Protokoll Årsmøte Vegglifjell Hytteeierforening

REVIDERT KOMMUNEDELPLAN FOR VEGGLIFJELL. OFFENTLIG HØRING. MERKNAD FRA FELLESENTVALGET FOR HYTTEEIERFORENINGENE.

Høringsuttalelse - Kommunedelplanen

Arealinnspill 2.5:

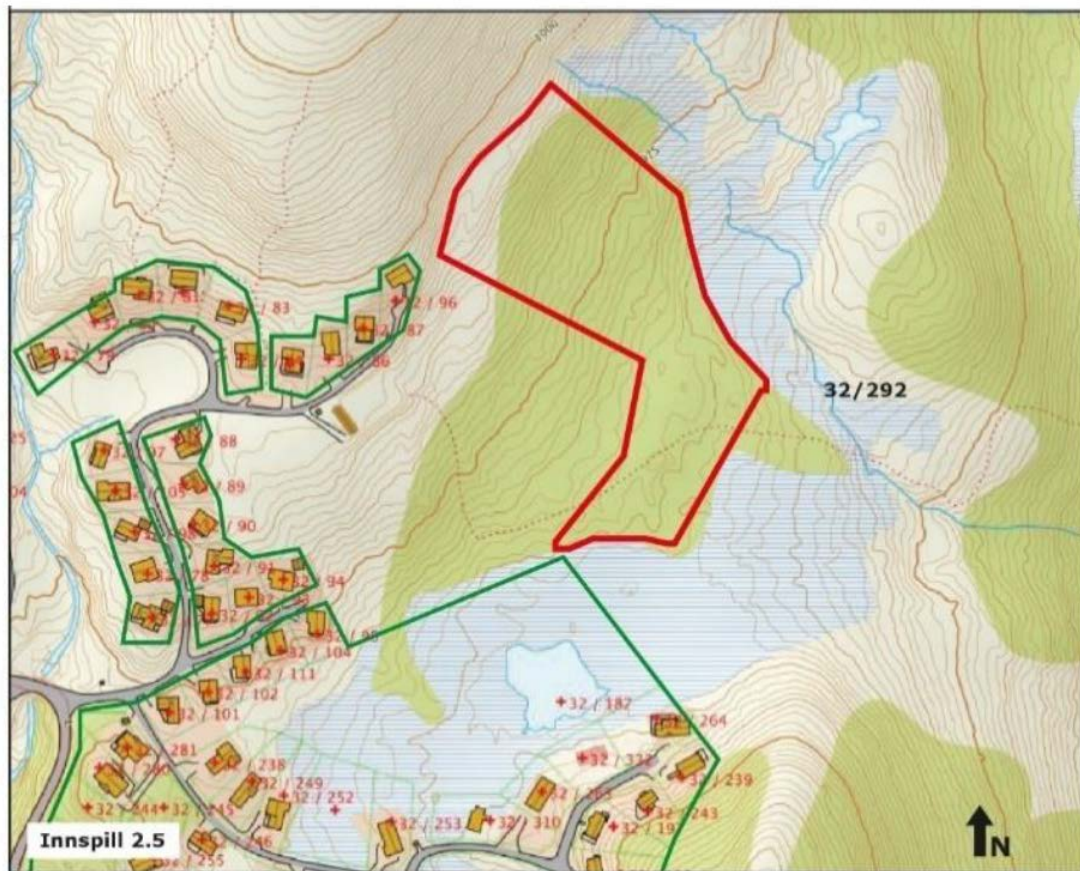
- Konflikt med vannkilde for hytteeiere ved Lauvhovdtjønn
- Lia er en viktig område for dyr og fauna. Utbygging høyt til fjells setter dette under ytterligere press.
- Utbygging her vil ytterligere begrense tilgang/oppfart til fjellet. Naturopplevelsen av Vegglifjell reduseres.
- Svært bratt i deler av området, noe som vil kreve store inngrep, fyllinger, masse transport.
- Rasutsatt området

Vi anbefaler at arealinnspill 2.5 ikke godkjennes og tas ut av planene.

Plankart området Lauvhovd – området vest for Lauvhovd seter

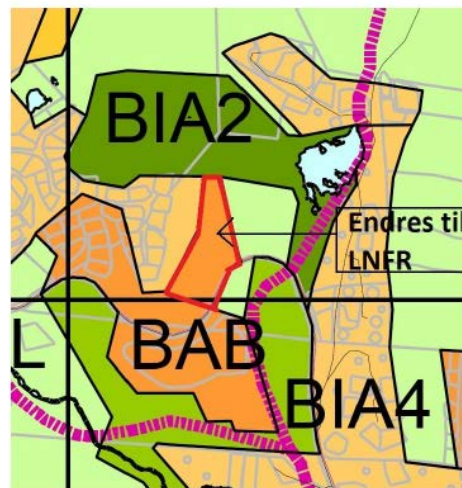
- Vesentlig endring i plankart fra tidligere
- Strider mot planbestemmelsene om å bevare setermiljø/kulturmiljø og kulturlandskap
- Foreslår å endre beskrevet område til LNFR område

Figur 1: Plankart, jfr. sak 03/09, politisk behandlet etter høring og revidert 5.2.2009

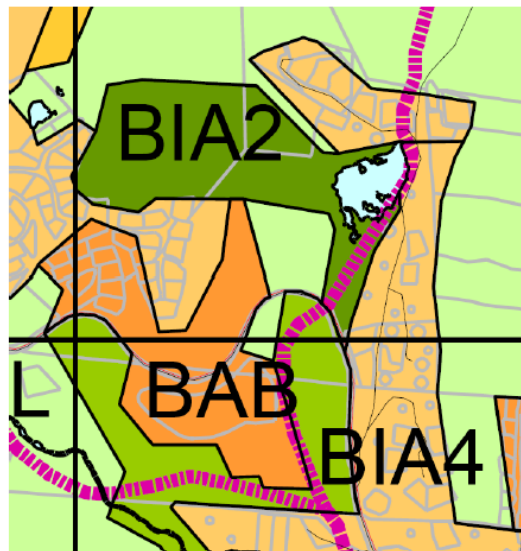
Det har i perioden skjedd en vesentlig endring i plankart. Blått område (byggeområde, erverv) gitt i figur 1, er endret og vesentlig utvidet nord for Vegglifjellveien, gitt med mørk oransje (BAB – andre typer bebyggelse og anlegg) vist i figur 2. Området Lauvhovdnuten, som var avsatt til fritidsbebyggelse i 2009, er nå regulert og utbygget..

Det er i plankartet, tegnet 15.5.2020, vist til nåværende kommuneplaner 2008. Plankart gitt i figur 1, viser hva som ble behandlet politisk i 2009. Vi ber om en kort redegjørelse for at plankart fra 2009 ikke er del av grunnlagsinformasjon.

Figur 3. Område markert med rødt sonet som et LNFR område.

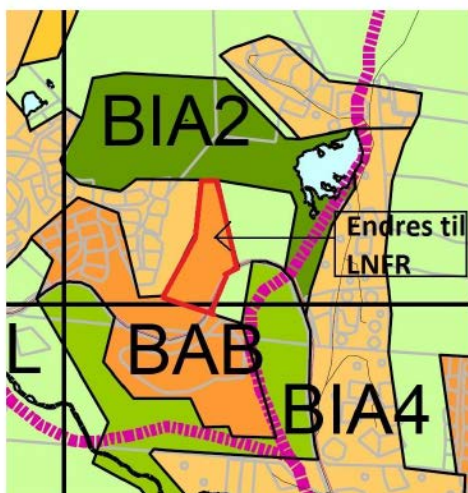
Området i skråningen vest for Lauvhovd seter og Lauvhovdtjønn opp mot Lauvhovdnuten (antar det er navngitt som Lauhovdli) nord for Vegglifjellveien, er i høringsutkastet foreslått sonet som BAB, se rødmarkert område figur 3. Rødmarkert området gitt i figur 3 og vist, etter beste skjønn, på figur 5, **bes endret og sonet som et LNFR område** (LNFR - areal for nødvendige tiltak for landbruk og reindrift og gårdstilknyttet næringsvirksomhet basert på gårdens ressursgrunnlag).

Med bakgrunn i ovenstående planbestemmelse – samt uklarhet knyttet til hva «andre typer bebyggelse og anlegg» innebærer (leilighetsbygg?), ber vi om at soning av aktuelt område vest for Lauvhovd seter endres til LNRF som gitt i figur 3. Det er vår oppfatning at utnyttelse av østvendt skogkledt skråning bak Lauvhovd seter, Lauhovdli, vil forringe kulturlandskapet og vil være i motstrid med planbestemmelser.
